VERBOUWING RIJWONING

bouwaanvraag  
- Ontwerp\_terreinsnedes

Nieuwhof 64  
9000 Gent

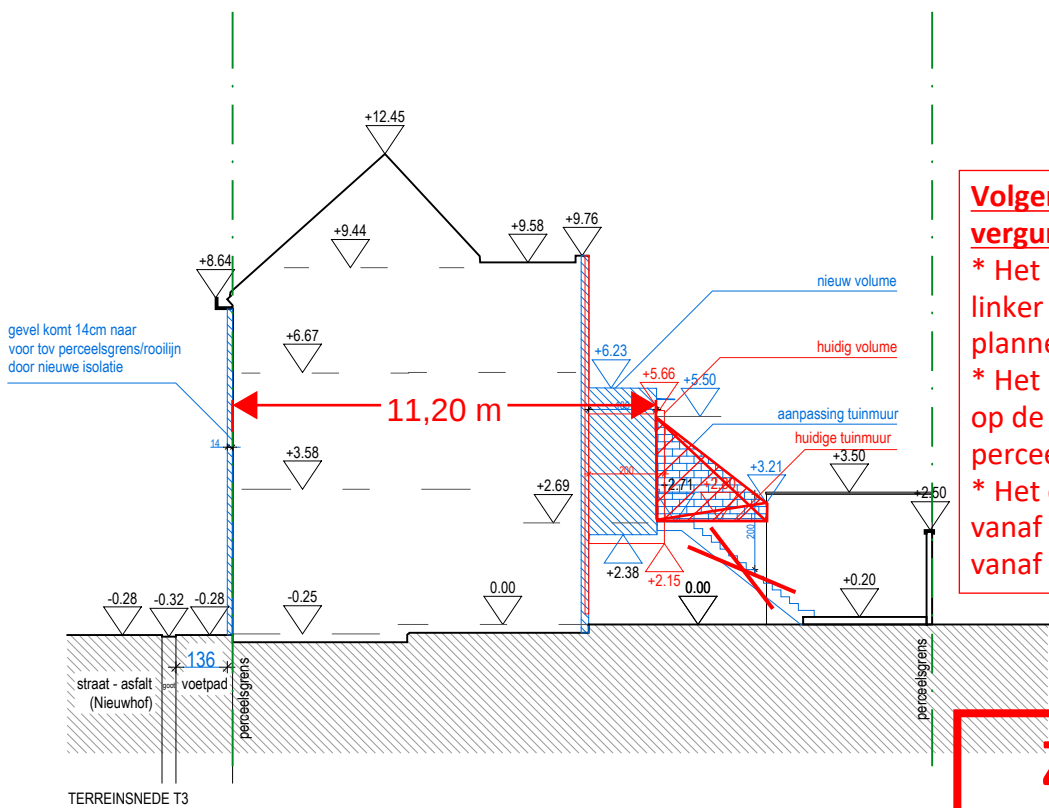
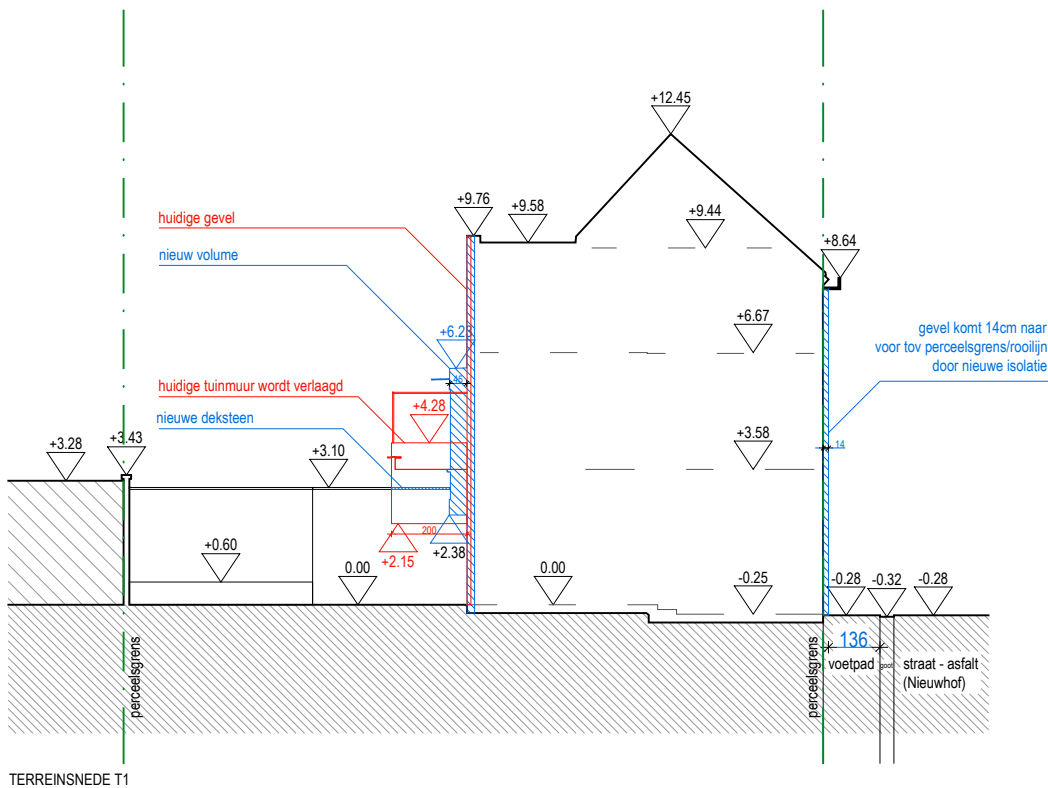
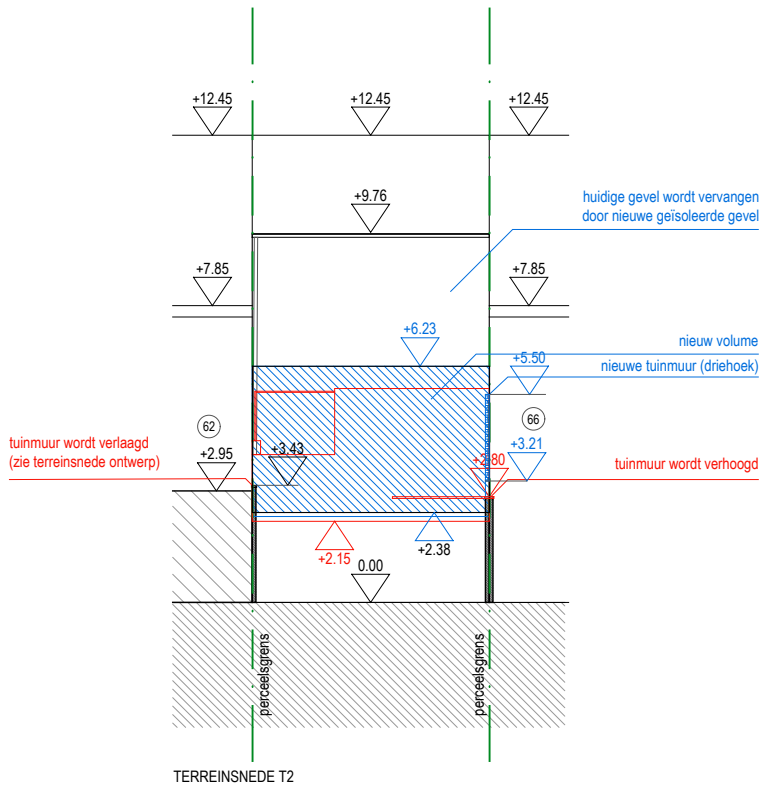
**Volgende elementen worden uitgesloten uit de vergunning:**

- \* Het plaatsen van een buitentrap tegen de linker perceelsgrens. Zie aanduiding op de plannen.
- \* Het realiseren van een gedeelte van het terras op de 1e verdieping en tegen de linker perceelsgrens. Zie aanduiding op de plannen.
- \* Het ophogen van de linker gemene muur vanaf een bouwdiepte van ca. 11,20m (gemeten vanaf de rooilijn).

**ZIE BIJZONDERE  
VOORWAARDE(N)**
